Příloha č. 1 - Změnový list č. 6 až 14 včetně oznámení změn

OZNÁMENÍ ZMĚNY OPŽP 2014+ POS		číslo OZ: 6	
Zhotovitel:	Martin Kafka, Hlušice 84, 503 56 Hlušice, IČ 62706641		
Investor:	SŠTŘ, Nový Bydžov, Dr.M.Tyrše	Datum: 24.05.2019	
Název akce:			
Snížení energetické náročnosti obvodového pláště a střešních konstrukcí dílen odborného výcviku v Novém Bydžově			
Registrační číslo: CZ.05.5.18/0.0/0.0/15_019/0002045			
Způsob odeslání / předání datum:	poštou <input type="checkbox"/>	e-mailem <input type="checkbox"/>	faxem <input type="checkbox"/> osobně <input checked="" type="checkbox"/> 24.05.2019
Odkazy na specifikaci:	Zápis z KD		
na výkresy:	D.1.1 č.v. A 06 – vstup do m.č. 1,02 a 1.10		
na rozpočtové podklady:	Soupis prací		
na jinou část smlouvy:	Čl. 7, odst. 7		
Předmět změny: ZL 06 – SO 01 objekt A – stavební úpravy (vstupy).			
Popis a zdůvodnění změny:			
PD řešila povrchovou úpravu vstupu venkovní keramickou protiskluznou dlažbou na stávající betonovou konstrukci vstupního schodiště a rampy. Z důvodu výškového osazení vstupních dveří do výškové úrovně keramické dlažby v interiéru, která byla realizována v předchozí fázi realizace (jiná zakázka), bude z výškových důvodů řešena

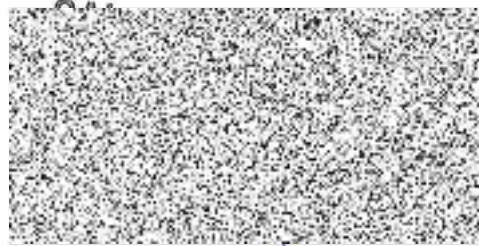
Počet připojených listů specifikací:	3		
Důvod vícepráce / méněpráce:			
Zde jednoznačně uvést vazbu na zákon 134/2016 o zadávání veřejných zakázek. Zvláště pak § 222, změna závazku ze smlouvy na veřejnou zakázku.			
odstavec 4, § 222 <input type="checkbox"/>	odstavec 5, § 222 <input type="checkbox"/>	odstavec 6, § 222 <input checked="" type="checkbox"/>	odstavec 7, § 222 <input type="checkbox"/>

Jedná se o práce zjištěné při realizaci díla SO 01 objekt A. Jedná se o práce nepředvídatelné. Projekt nemohl předpokládat výškové návaznosti konstrukcí, řešených jinou zakázkou.

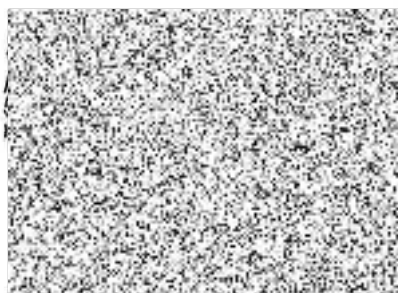
OZNÁMENÍ ZMĚNY OPŽP 2014+ PO5		číslo OZ: 7	
Zhotovitel:	Martin Kafka, Hlušice 84, 503 56 Hlušice, IČ 62706641		
Investor:	SŠTŘ, Nový Bydžov, Dr.M.Tyrše	Datum: 24.05.2019	
Název akce:			
Snížení energetické náročnosti obvodového pláště a střešních konstrukcí dílen odborného výcviku v Novém Bydžově			
Registrační číslo: CZ.05.5.18/0.0/0.0/15_019/0002045			
Způsob odeslání / předání datum:	poštou <input type="checkbox"/>	e-mailem <input type="checkbox"/>	faxem <input type="checkbox"/> osobně <input checked="" type="checkbox"/> 24.05.2019
Odkazy na specifikaci:	Zápis z KD		
na výkresy:	D.1.1 č.v. B 07 – vstup do m.č. 1,18 a VZD m.č. 1.22		
na rozpočtové podklady:	Soupis prací		
na jinou část smlouvy:	Čl. 7, odst. 7		
Předmět změny: ZL 07 – SO 02 objekt B – stavební úpravy.			
Popis a zdůvodnění změny:			
ZL_07_01_Při realizaci rozvodů VZD bylo zjištěna ve strojovně vzduchotechniky konstrukce podhledu obsahující azbest. Je nutné zřídít kontrolované pásmo a provést odstranění podhledu s obsahem azbestu ze stavby včetně řádné likvidace. Nově bude podhled nahrazen SDK podhledem s požární odolností. Po provedených bouracích prací bude provedena oprava stěn, nová výmalba a podlaha z keramické dlažby.

ZL_07_02_V předchozí samostatné investiční akci byla řešena obnova interiéru v objektu B, na stávající podhled byla namontována nová svítidla. ZL řeší demontáž svítidel a jejich zpětnou montáž po provedení zateplení objektu a po dokončení SDK podhledu v m.č. 1.15, - 1.18 a 1.21 – 1.22.			
ZL_07_03_ZL řeší zesílení stávajícího prkenného záklopu do travers, na kterém dle PD mají být instalovány sádkartonové podhledy. Rozpětí fošen je přes celou místnost cca 2,5 m. ZL řeší zesílení nosné konstrukce			
ZL_07_04 řeší výškové navázání ve vstupech do objektu - schody před vstupem a jejich povrchová úprava reprofilací.)			
Jedná se o práce, které nemohly být projektantovi známy neboť skutečný stav konstrukcí byl zjištěn po provedení demontážních prací stávajících podhledů.			
Počet připojených listů specifikací:	11		
Důvod vícepráce / méněpráce:			
Zde jednoznačně uvést vazbu na zákon 134/2016 o zadávání veřejných zakázek. Zvláště pak § 222, změna závazku ze smlouvy na veřejnou zakázku.

Jedná se o práce zjištěné při realizaci díla SO 02 objekt B. Jedná se o práce nepředvídatelné. Projekt nemohl předpokládat skryté konstrukce z azbestocementových desek v podhledu.

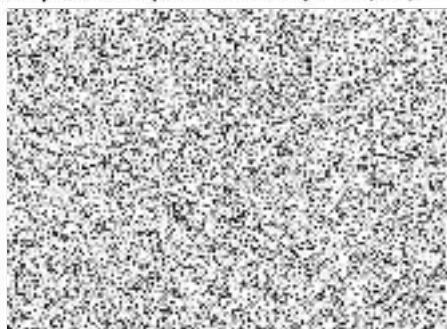
OZNÁMENÍ ZMĚNY OPŽP 2014+ POS		číslo OZ: 8	
Zhotovitel:	Martin Kafka, Hlušice 84, 503 56 Hlušice, IČ 62706641		
Investor:	SŠTR, Nový Bydžov, Dr.M.Tyrše	Datum: 24.05.2019	
Název akce:			
Snížení energetické náročnosti obvodového pláště a střešních konstrukcí dílen odborného výcviku v Novém Bydžově			
Registrační číslo: CZ.05.5.18/0.0/0.0/15_019/0002045			
Způsob odeslání / předání datum:	poštou <input type="checkbox"/>	e-mailem <input type="checkbox"/>	faxem <input type="checkbox"/> osobně <input checked="" type="checkbox"/> 24.05.2019
Odkazy na specifikaci: na výkresy: na rozpočtové podklady: na jinou část smlouvy:	Zápis z KD		
	D.1.1 č.v. C 06 – vstup do m.č. 1,27 a 1.23		
	Soupis prací		
	Čl. 7, odst. 7		
Předmět změny: ZL 08 – SO 03 objekt C – stavební úpravy.			
Popis a zdůvodnění změny:			
ZL_08_02_Změnový list řeší vyrovnání nerovného podkladu – křivé zdivo stávajícího objektu. Je dohodnuto, že křivost bude částečně v nejnútnejším rozsahu vyrovnána a na západní straně bude z důvodu minimalizace víceprací provedeno dílčí vyrovnání a zalomení stěny v místě vjezdových vrat.

ZL 08_03_ Řeší výškové vyrovnání terénu a stávajících podlah po provedení zateplení fasády do úrovně základových konstrukcí.			
Jedná se o práce, které nemohly být projektantovi známy. Rozsah vyrovnání je dohodnut po proměření extrémní křivosti vyzdění stávajících stěn.			
Počet připojených listů specifikací:	6		
Důvod vícepráce / méněpráce:			
Zde jednoznačně uvést vazbu na zákon 134/2016 o zadávání veřejných zakázek. Zvláště pak § 222, změna závazku ze smlouvy na veřejnou zakázku.			
odstavec 4, § 222 <input checked="" type="checkbox"/>	odstavec 5, § 222 <input type="checkbox"/>	odstavec 6, § 222 <input type="checkbox"/>	odstavec 7, § 222 <input type="checkbox"/>

Jedná se o práce zjištěné při realizaci díla SO 03 objekt C. Jedná se o práce nepředvídatelné. Projekt nemohl předpokládat nevyhovující rovinnost podkladu pro ETICS. Zřejmě bylo po proměření fasády.
